治水面から見た石木ダムに関する意見書

2018年10月21日

嶋津暉之

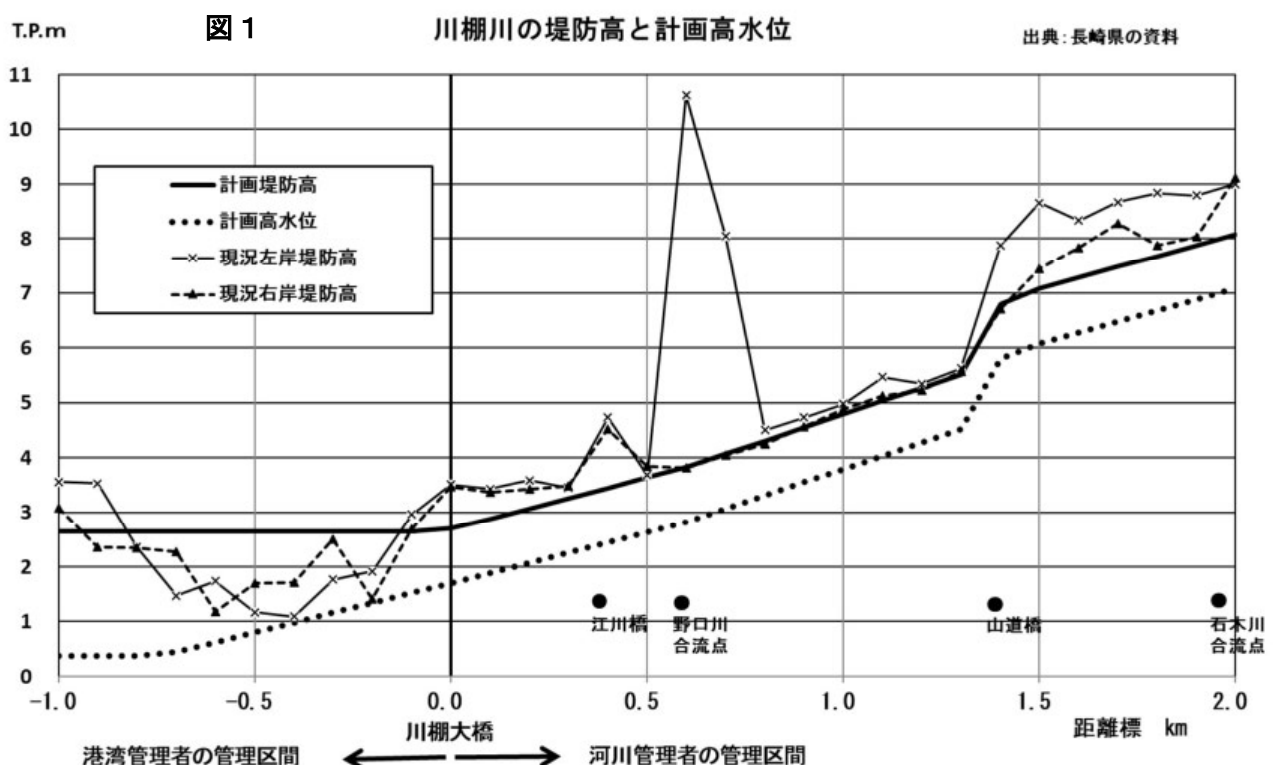
図1（資料16の長崎県開示資料から作成）は川棚川の計画堤防高と現況堤防高を示したものである。川棚川の河口に近い、川棚大橋より下流1kmの区間（距離標-1.0～0km）は現況堤防高が左岸、右岸とも計画堤防高を大幅に1～2mも下回っているところが多い。計画高水位に対して現況堤防高は余裕高がほとんどない区間もある。現地の状況を見ると、写真1（左岸）、写真2（右岸）の通り、岸壁すれすれのところに家々、建物が立ち並んでおり、多少なり大きな洪水が来れば、氾濫しそうな状態になっている。

この区間は、左右両岸とも現況堤防の不足高が大きいので、その河道整備の費用はかなりの高額になると予想されるが、石木ダムの検証（資料 18）ではこの区間の河道整備費用は計上されておらず、石木ダムを建設すれば、川棚川の河道改修はわずか 1 億円で済むことになっている（表 1）。石木ダムさえ造れば、川棚川の治水対策はほぼ出来上がりといわんばかりの検証結果になっているが、実際には河口部 1 km の区間の多くは堤防高が著しく低く、氾濫の危険がある状態が放置されるのである。

図 4-2-1 雨量相関図

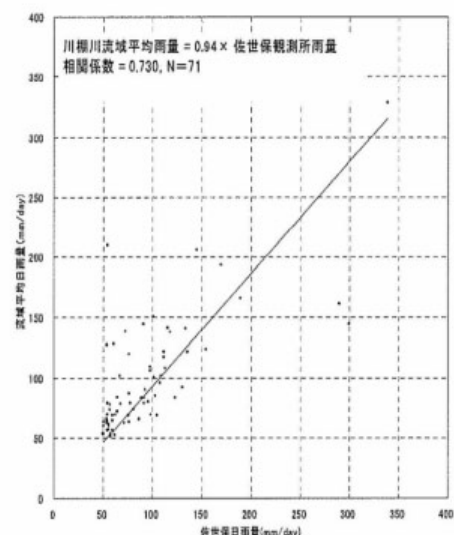
1978年までは川棚川流域内には毎時の雨量を測る観測所がなく、佐世保観測所の毎時の雨量観測値から、24時間雨量や3時間雨量を求めている。ただし、川棚川流域には職員が一日一回測る日雨量観測所が複数あるので、それから求めた流域平均日雨量と佐世保の日雨量との関係式を下図の通り、求め、川棚川流域の平均雨量を佐世保雨量の0.94倍としている。しかし、両者の相関係数は0.73である。相関係数の二乗で示す寄与率は0.53であり、両者の相関は高くない。佐世保雨量観測所と川棚川流域は下図に示す通り、10km以上も離れており、相関が高くないのは当然である。それでも、川棚川流域の毎時雨量

表4 表5-5-1 川棚川主要地点基本高水流量算定結果一覧表

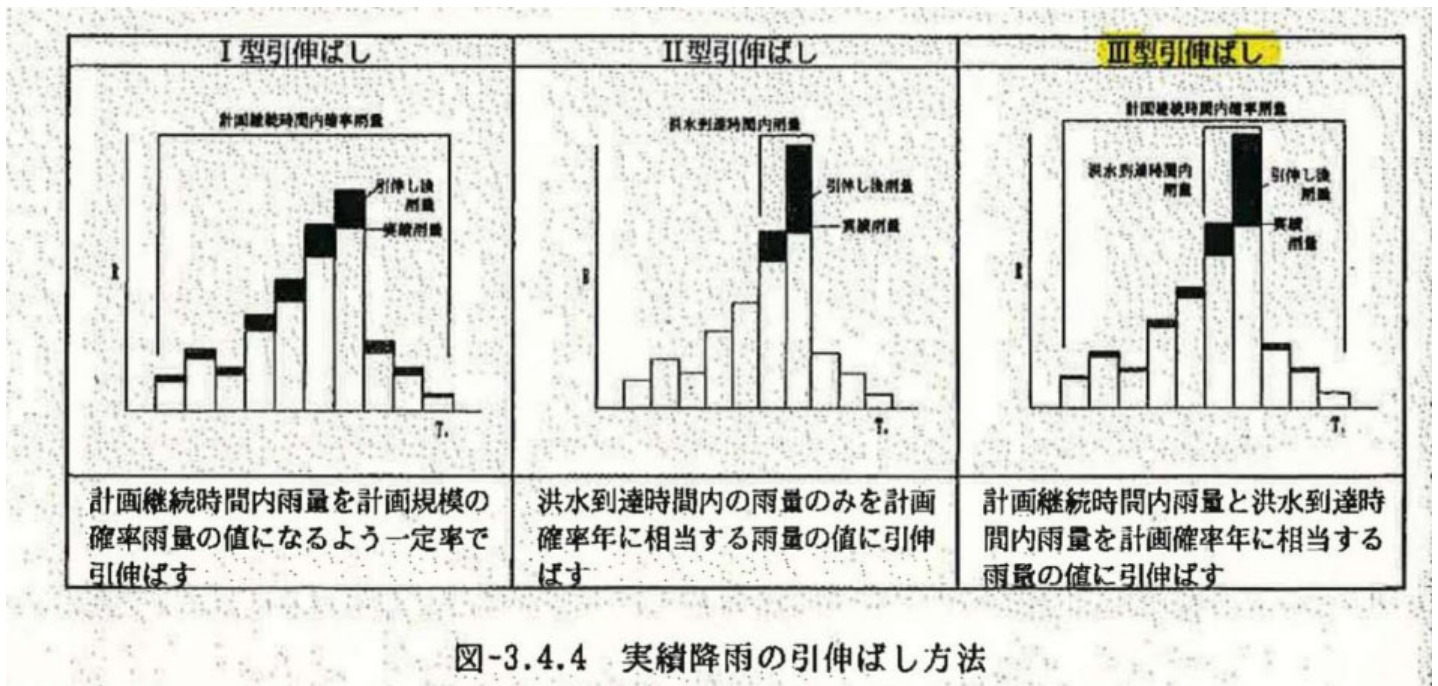
甲C20号証に示されているように、川棚川流域の1時間雨量（佐世保雨量からの換算値）について統計計算を行うと、川棚川の基本高水流量の算出に用いた昭和42年洪水の引き伸ばし後の1時間雨量は、1/100では到底起こりえない、1/500をも超える雨量になっている。

したがって、前出の表4において、基本高水流量として採用されている第一位の昭和42年洪水の引き伸ばし計算結果、約1400 m³/秒（山道橋）は「河川砂防技術基準 同解説 計画編」の解説にしたがって、棄却しなければならない。これを棄却すると、第二位は昭和23年洪水の計算結果、山道橋で約1130 m³/秒である。

基本高水の決定（資料15「建設省河川砂防技術基準（案）計画編）」177頁）

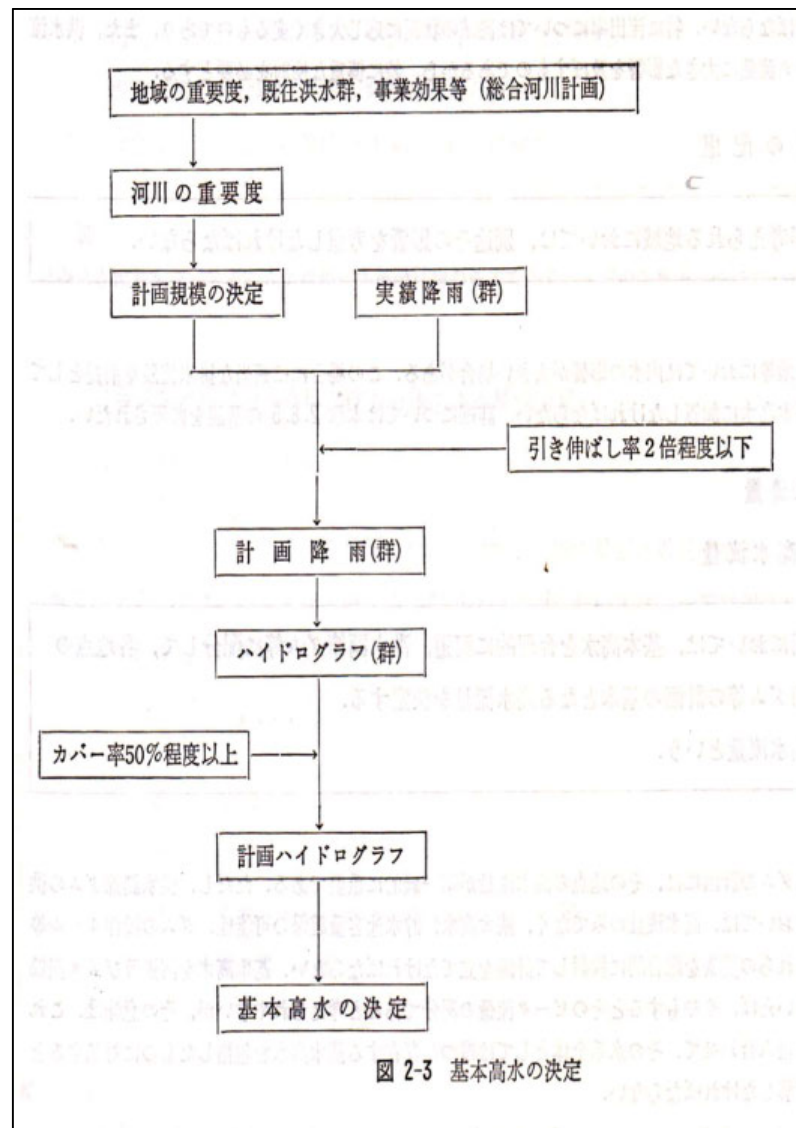
建設省時代の「建設省河川砂防技術基準（案）計画編」（資料15）には基本高水の決定フローが下図の通り、示されていて、「引き伸ばし率2倍程度以下」と明記されている。国土交通省「河川砂防技術基準同解説」（32頁）（資料12）にも「引き伸ばし率は2倍程度にすることが多い」と書かれており、引き伸ばし率を2倍程度以下にとどめることは基本高水流量を求める際の常識である。これは計画洪水からかけ離れた小さな実績洪水を引き伸ばして計画洪水を求めると、洪水の波形が歪められ、計画洪水の現実性が失われてしまうことを考慮したものである。

以上のように、昭和42年洪水は川棚川流域の実際の雨量は佐世保雨量よりかなり小さく、この雨量を使って24時間雨量400mmへの引き伸ばしを行うと、引き伸ばし率は2倍程度を大きく超えることになり、基本高水流量決定の常識を逸脱することになるから、昭和42年洪水の計算結果は棄却されなければならない。

図 10-2-1 洪水調節計算結果ハイドログラフ

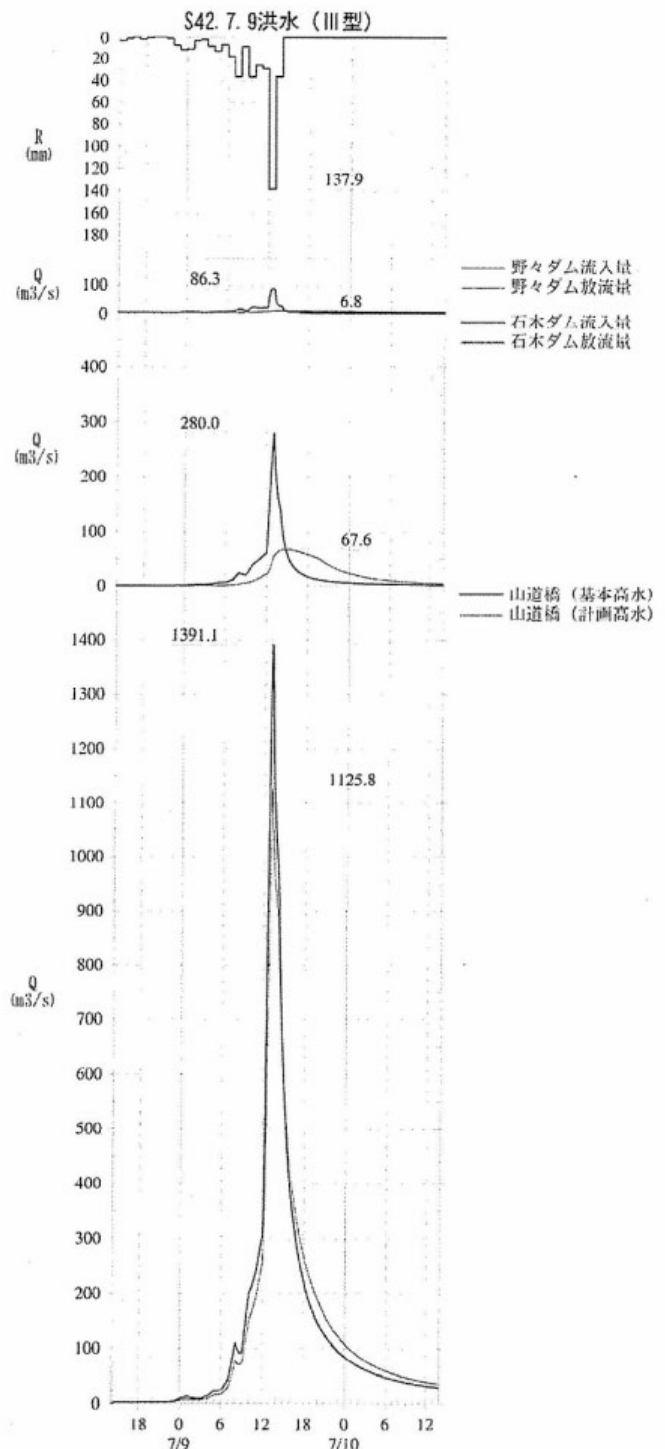
石木ダムの洪水調節による川棚川の治水計画は右図の通り、昭和４２年７月型洪水の雨量を引き伸ばした結果によってつくられているが、実際の昭和４２年７月９日は石木ダム集水域の雨量が佐世保の雨量よりはるかに小さかったのであるから、引き伸ばし計算を行って得られた石木ダム地点の流量変化図および川棚川山道橋の流量変化図は、昭和４２年洪水を反映しない全くの机上の計算結果に過ぎないことになる。

し計算から、川棚川の基本高水流量と、石木ダムの洪水調節計画が求められているけれども、それらは実際の昭和42年洪水をまったく反映していない現実的な裏付けが何もないものなのである。

図2 川棚川の堤防高、計画高水位、石木ダム無し計算水位（計画規模 1/50）

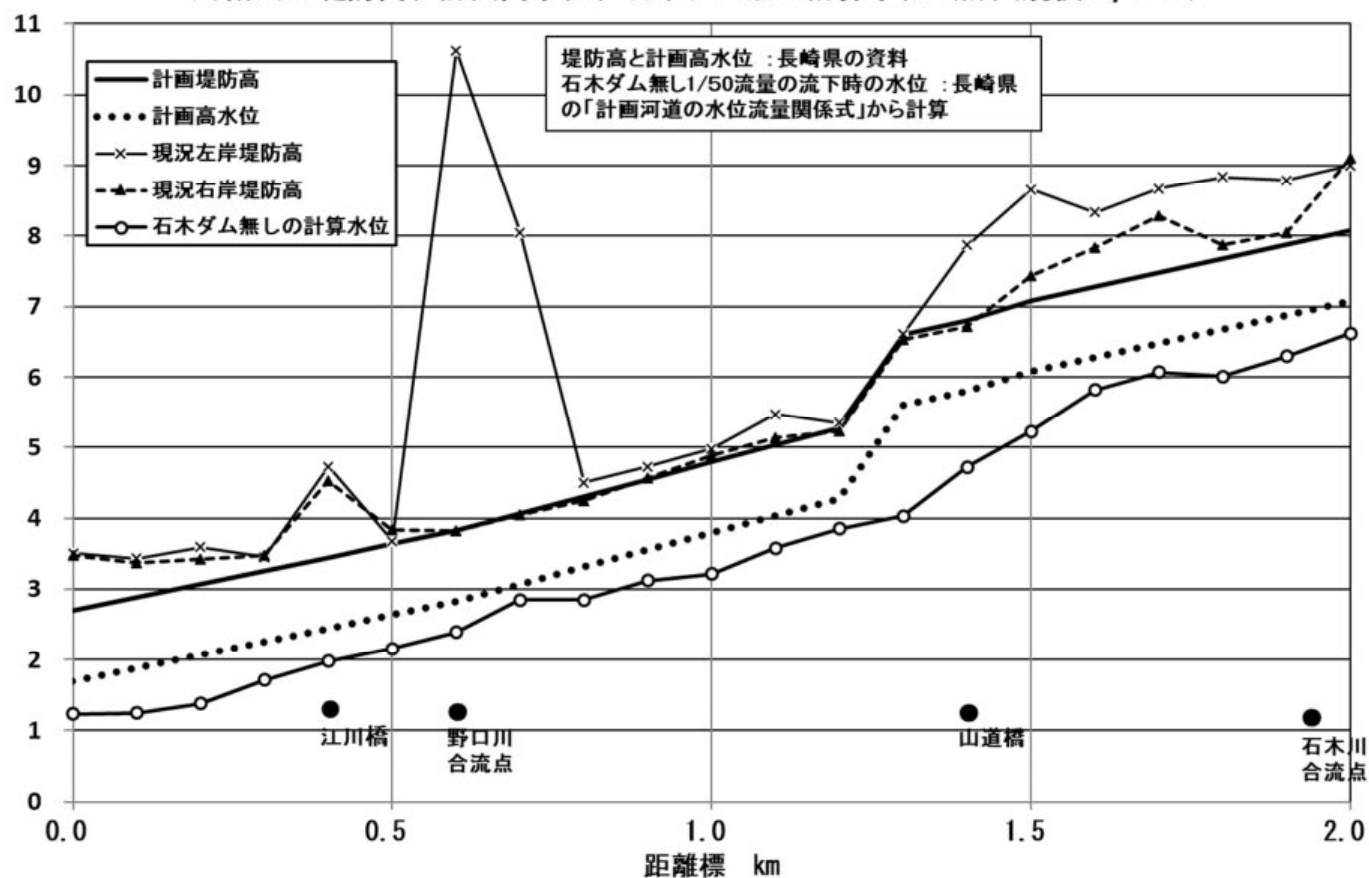
図2は、長崎県が示す川棚川の計画河道の水位流量関係式（河川整備計画による河川改修後の状態での関係式）（資料16 長崎県開示資料）を使って、1/50の計画規模で石木ダムがない場合の流量が流下した時の川棚川の水位を計算し、計画高水位、堤防高（現況堤防高と計画堤防高）（資料16 長崎県開示資料）との関係を見たものである。計算対象区間は石木川合流点より下流とする。ただし、長崎県が河川整備計画で対象外としている港湾管理区間（距離標0 kmより下流）は除外した。

石木ダムがない場合の計画規模1/50流量の計算水位は計画高水位を下回っており、河川整備計画による河川改修後だけでなく、現在の堤防高のままで、この規模の流量は流下が可能であり、ほとんどの区間は余裕さえある。

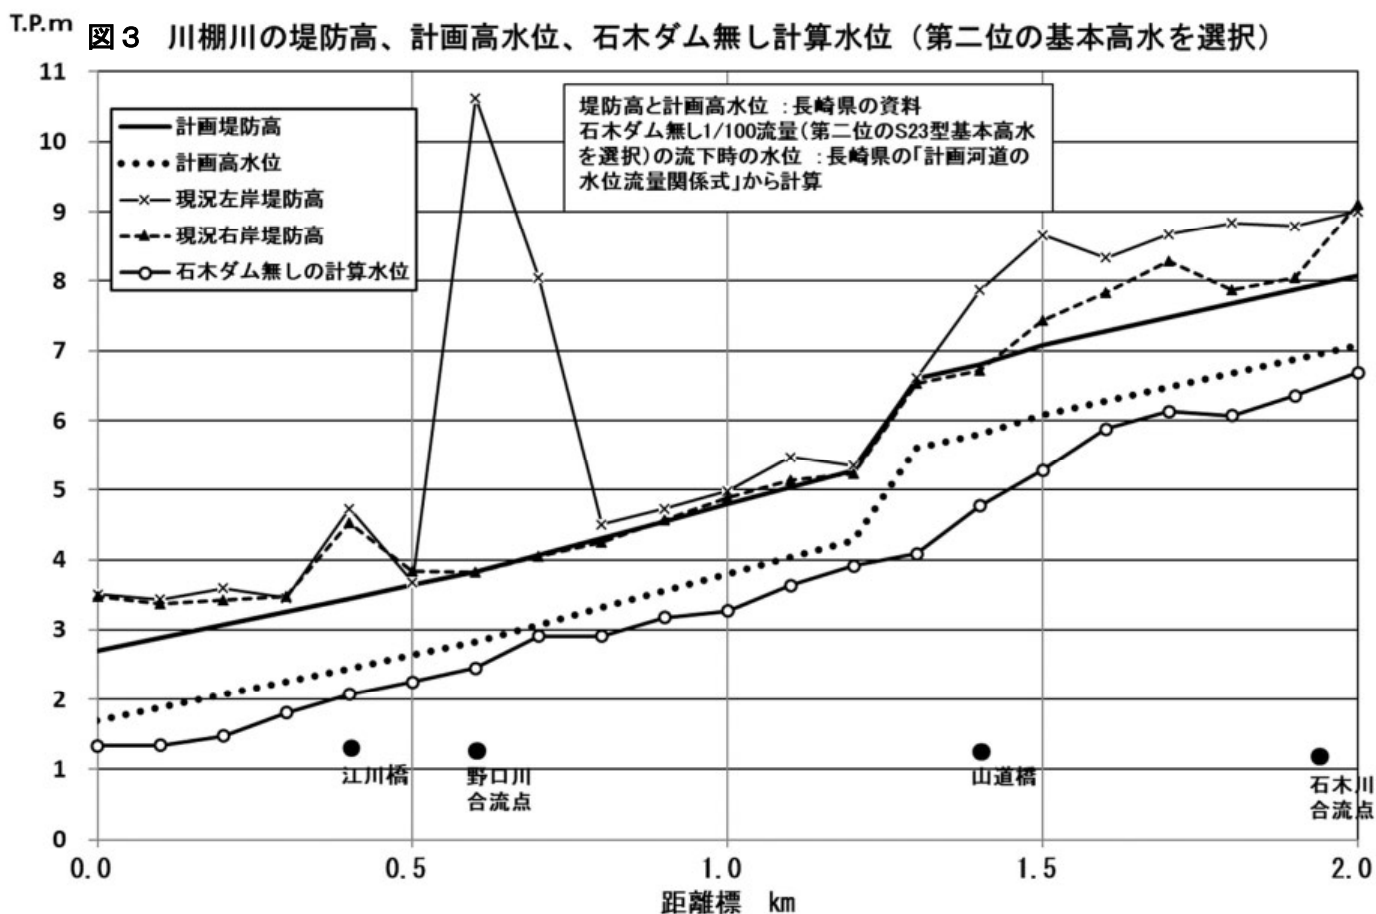
図3は（1）と同様に長崎県が示す計画河道の水位流量関係式を使って、計画規模を 1/100 とし、基本高水流量決定のルール逸脱を是正した場合の流量（引き伸ばし計算結果の第二位である昭和23年洪水の結果）が流下した時の川棚川の水位を計算し、計画高水位、堤防高（現況堤防高と計画堤防高）との関係を見たものである。

この計算水位も計画高水位を下回っており、河川整備計画による河川改修後だけでなく、現在の堤防高のままで、この規模の流量は流下が可能であり、ほとんどの区間は余裕さえある。

【補論1】長崎県が示す基本高水流量が流下した時の川棚川水位縦断面図

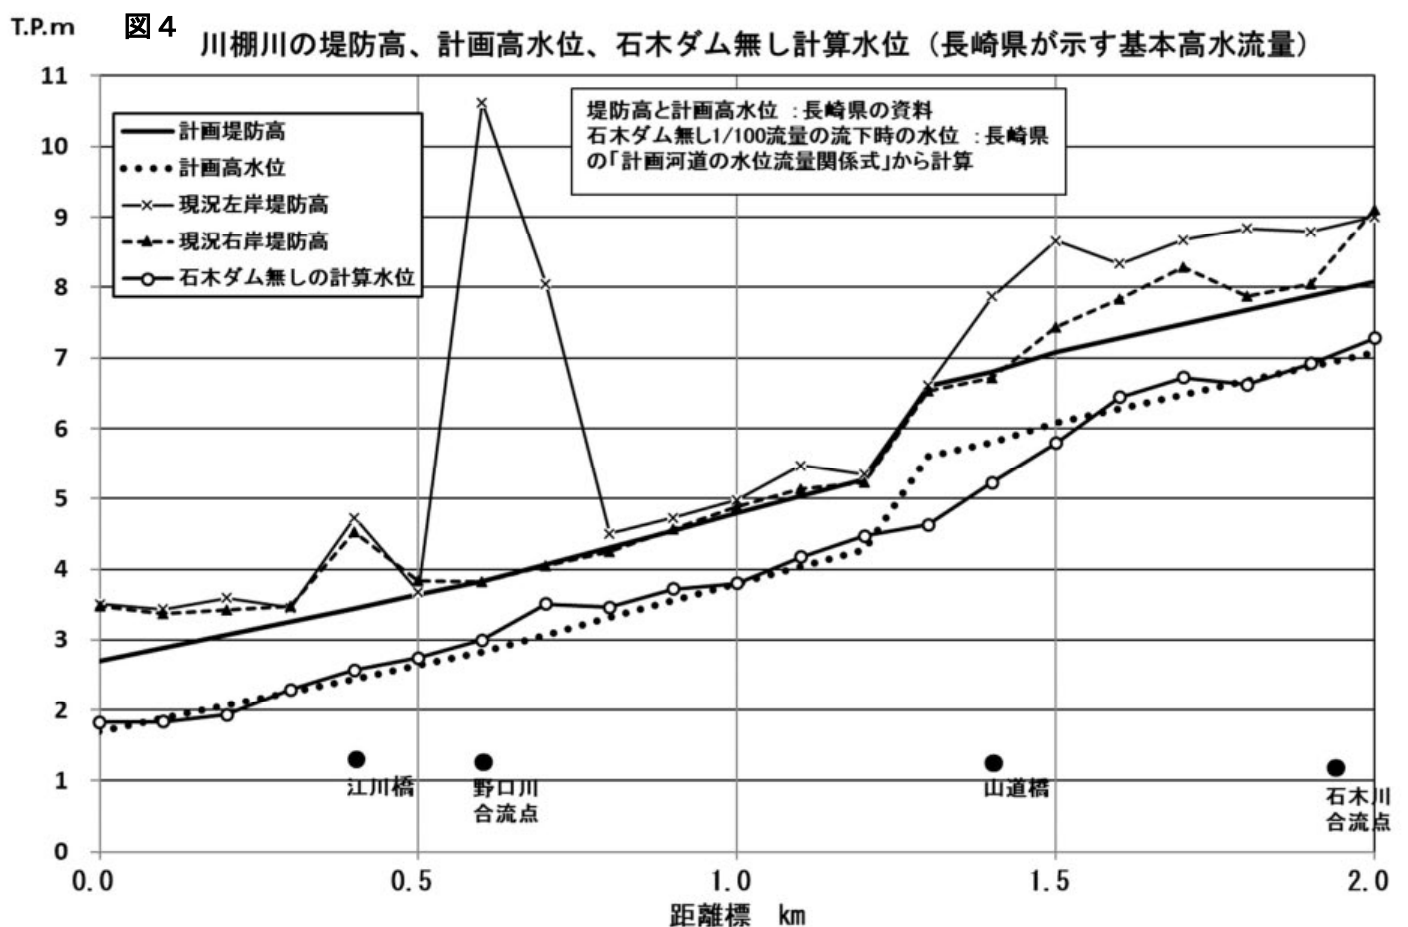
この流量が流下した時の川棚川の水位を第4と同様に長崎県が示す計画河道の水位流量関係式を使って計算した結果を図4に示す。流量は野々川ダムの効果を考慮した1320 m³/秒（山道橋）とする。

長崎県は1/100の雨が降ると、石木ダムがなければ、川棚川下流部で洪水が溢れて危険だと宣伝しているが、**図4**を見ると、この規模の洪水が流下しても、堤防高より低い水位にとどまっており、溢れるわけではない。堤防高の余裕が小さいところでも、計算水位は堤防高より50cm低い。

河川整備計画で定めた余裕高1mを確保できないところがあるので、危険だというのが長崎県の主張であるが、あくまで余裕高の範囲の話であり、実際に氾濫する危険性があるわけではない。
